เรื่อง ลงนามในสัญญาจ้าง (ฉบับแก้ไขเพิ่มเติม ครั้งที่ ๓)

ตามที่ องค์การบริหารส่วนจังหวัดขอนแก่นได้อนุมัติแก้ไขสัญญาจ้างก่อสร้างอาคารเรียน ๓ ชั้น โรงเรียนสีชมพูศึกษา ตำบลวังเพิ่ม อำเภอสีชมพู จังหวัดขอนแก่น ๑ แห่ง เป็นเงินทั้งสิ้น ๑๐,๑๒๓,๔๐๐.๐๐ บาท (สิบล้านหนึ่งแสนสองหมื่นสามพันสี่ร้อยบาทถ้วน) และได้แจ้งให้ผู้รับจ้างมาลงนามในสัญญาจ้างก่อสร้าง (ฉบับแก้ไขเพิ่มเติม ครั้งที่ ๓) ตามหนังสือองค์การบริหารส่วนจังหวัดขอนแก่น ที่ ขก ๕๑๐๒๑/๑๒๙๗๓ ลงวันที่ ๒๑ ตุลาคม ๒๕๖๙ นั้น

สัญญาจ้างก่อสร้าง
(ฉบับแก้ไขเพิ่มเติม ครั้งที่ ๓)

แบบแสดง
สารบัญแบบ

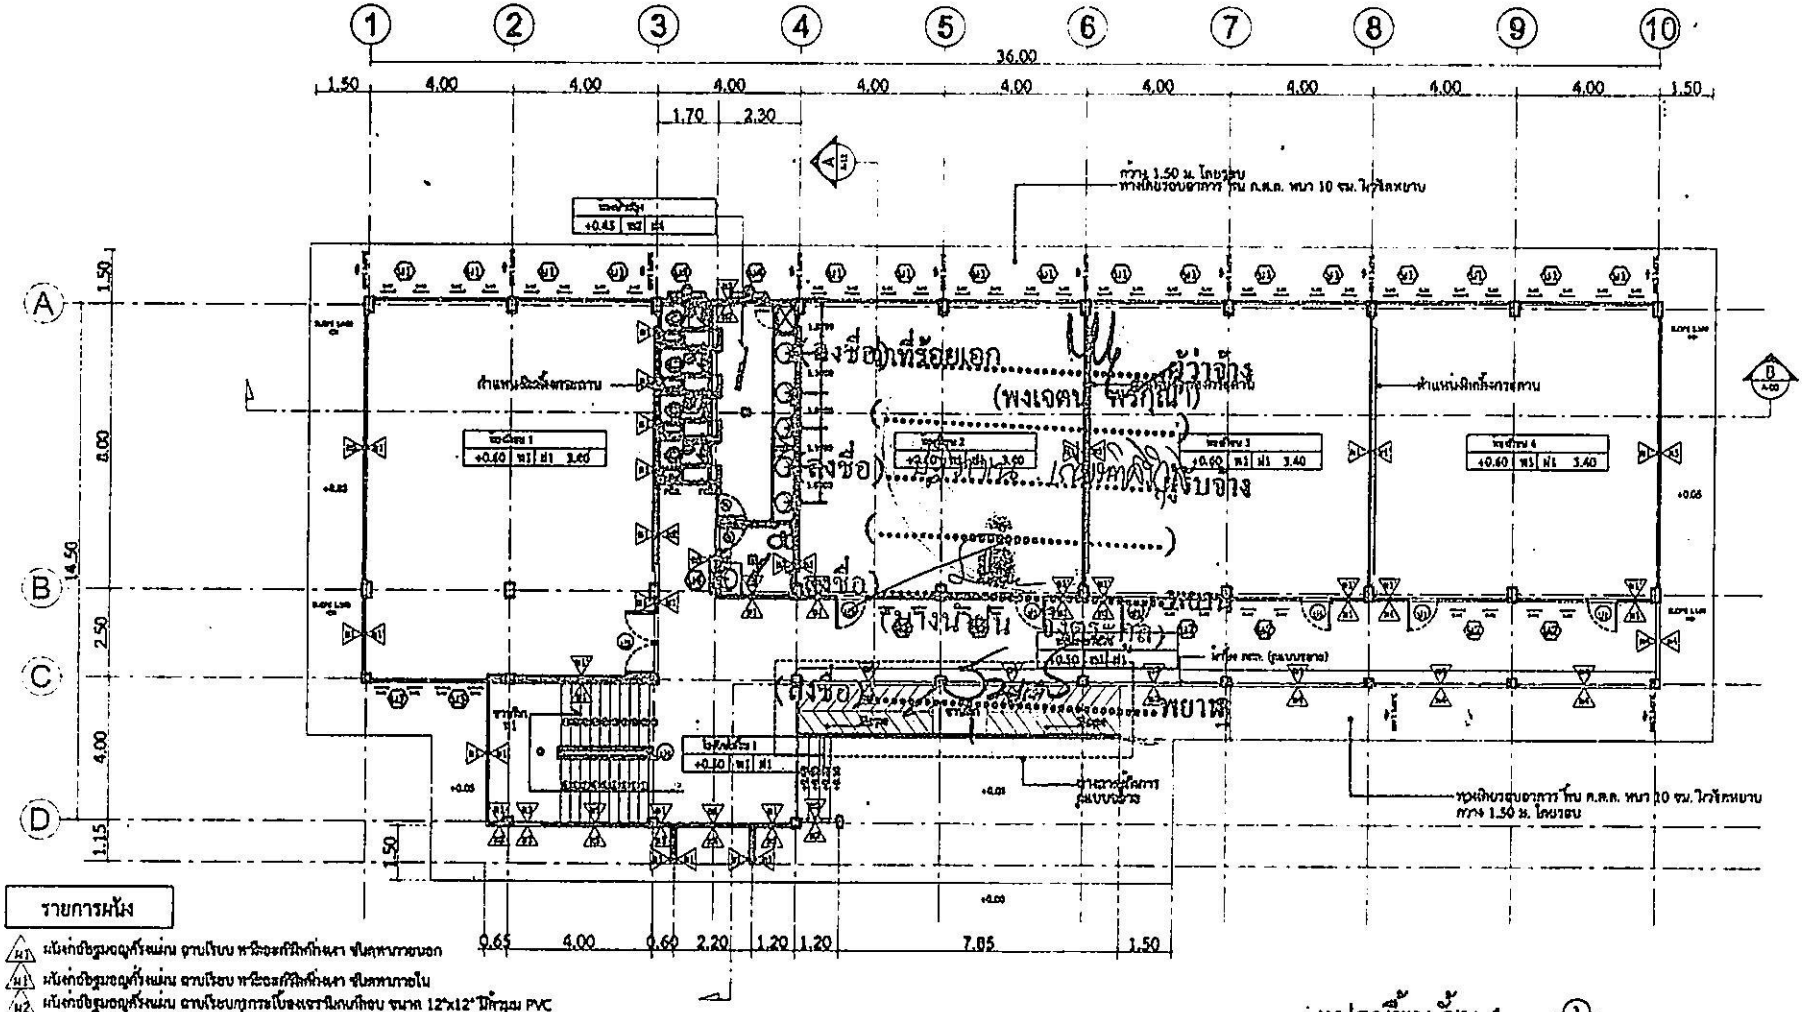
๒. ฝ้าเพดานห้องน้ำ (ฝ๔) - งานเปลี่ยนแปลง

เดิมกำหนดเป็นฝ้าอลูมิเนียมทีบาร์ กรุแผ่นไฟเบอร์ซีเมนต์ หนา ๖ มม. ขนาด ๖๐ x ๖๐ ซม. โดยแผ่นไฟเบอร์ซีเมนต์ทั่วไปมีขนาดมาตรฐานประมาณ ๑.๒๐ x ๒.๔๐ เมตร และมีน้ำหนักค่อนข้างมาก เมื่อนำมาตัดและติดตั้งกับระบบโครงที่บาร์อาจไม่เหมาะสม จึงเห็นควรปรับเปลี่ยนเป็น ฝ้าเพดานยิปซั่มบอร์ดชนิดทนชื้น หนา ๙ มม. โครงคร่าวฝ้า C-Line ซึ่งเหมาะสมกับการติดตั้งและการใช้งานในพื้นที่ห้องน้ำมากกว่า

แบบแสดง
แบบรายประตู , หน้าต่าง

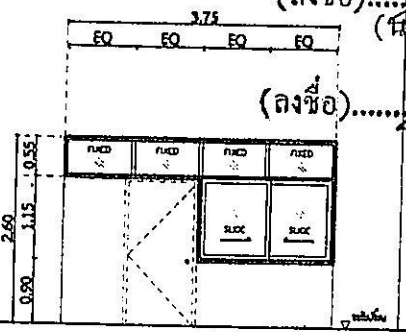
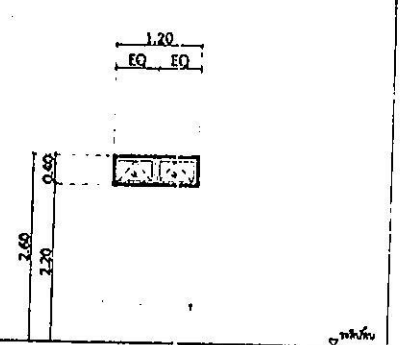
๓. หน้าต่าง น.๓ - งานลด

เดิมตามแบบกำหนดเป็นหน้าต่างบานเลื่อนคู่สลับ ขนาด ๑.๖๐ x ๑.๗๕ เมตร จำนวน ๖ ชุด แต่ในการก่อสร้างจริงจำเป็นต้องก่อสร้างเสาเอ็นและคานทับหลังบริเวณช่องเปิด เพื่อเสริมความแข็งแรงของผนังก่อ ทำให้ไม่สามารถติดตั้งหน้าต่างตามขนาดเดิมได้ จึงเห็นควรปรับลดขนาดเป็น ๑.๕๐ x ๑.๗๕ เมตร จำนวน ๖ ชุด ให้ สอดคล้องกับสภาพการก่อสร้างจริง

แบบแสดง
แปลนโครงหลังคา

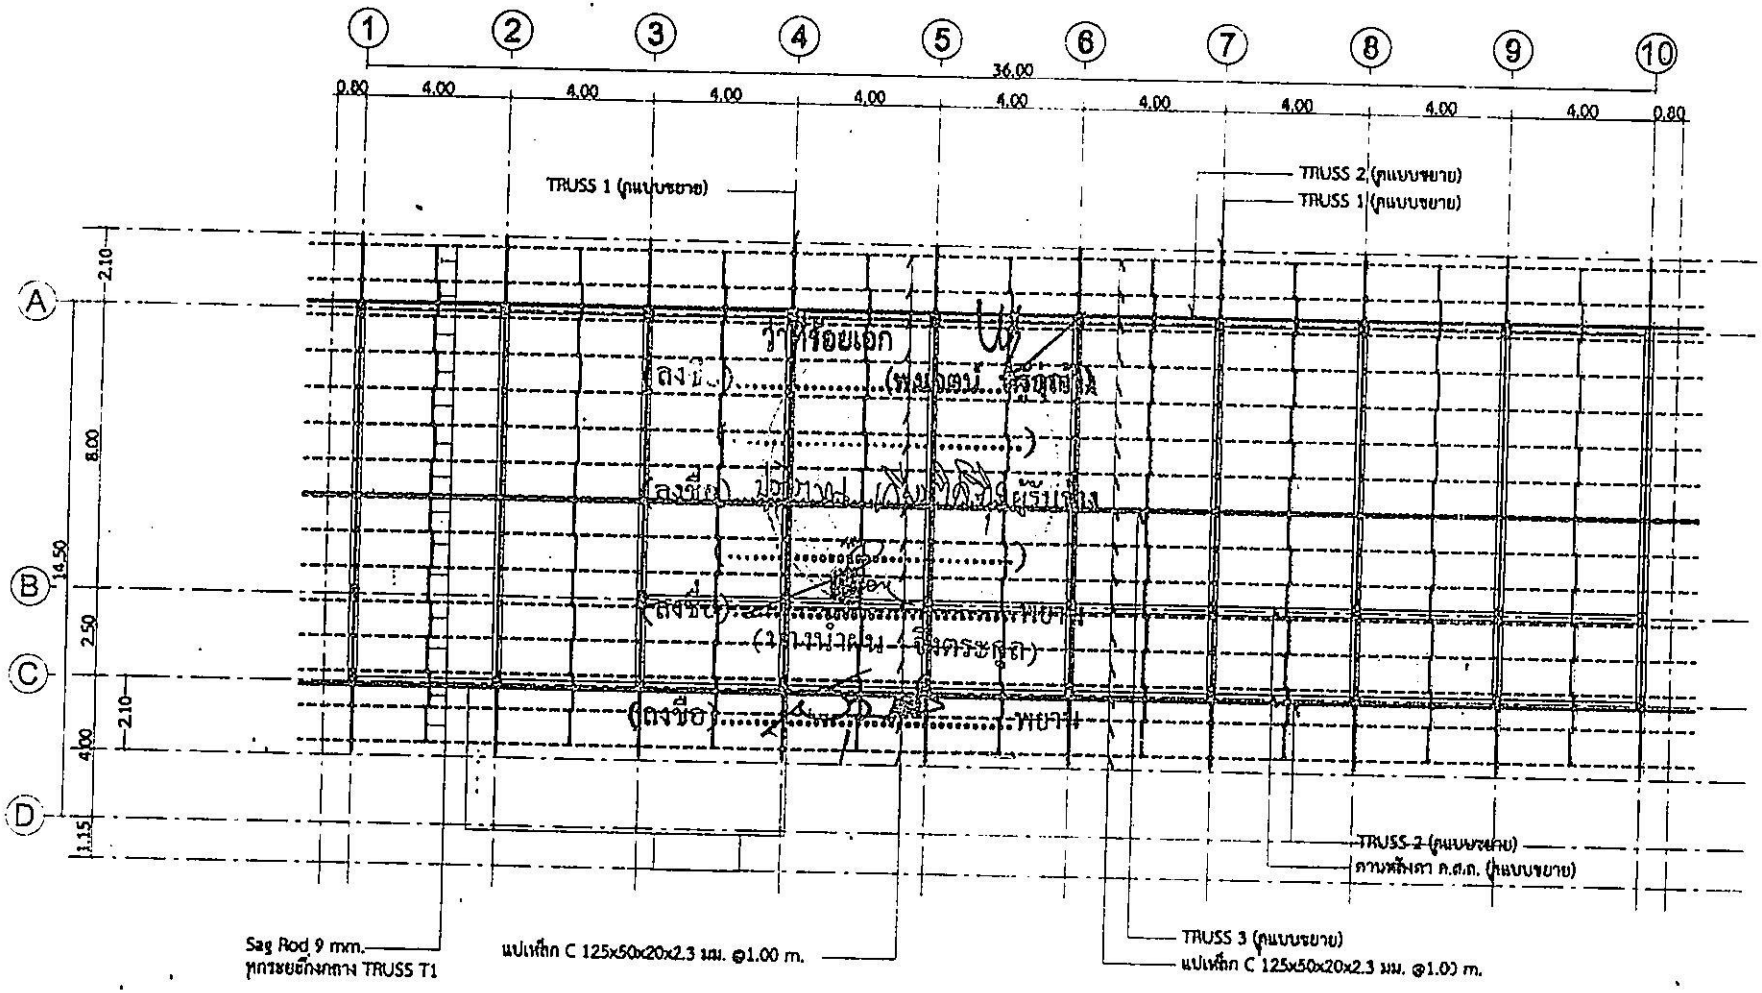
๔. เหล็กยึดแป (Sag Rod) - งานเพิ่ม

จากการตรวจสอบโครงสร้างหลังคา พบว่าโครงหลังคา Truss มีระยะห่างระหว่างกันประมาณ ๔.๐๐ เมตร ทำให้แปมีช่วงระหว่างจุดรองรับค่อนข้างมาก หากไม่มีการยึดรั้งอาจทำให้แปเกิดการโก่งหรือบิดตัวได้ จึงเห็นควรเพิ่ม เหล็กยึดแป (Sag Rod) เหล็กกลม SR.๒๔ ขนาด ๙ มม. เพื่อช่วยยึดรั้งแป ลดการโก่งและการบิดตัว และเพิ่มความมั่นคงของระบบโครงหลังคา ทั้งนี้ ได้หาปรึกษากับ ผู้ออกแบบโครงสร้าง/วิศวกรโยธาชำนาญการพิเศษแล้ว เห็นควรให้ดำเนินการเพิ่มเติมดังกล่าว
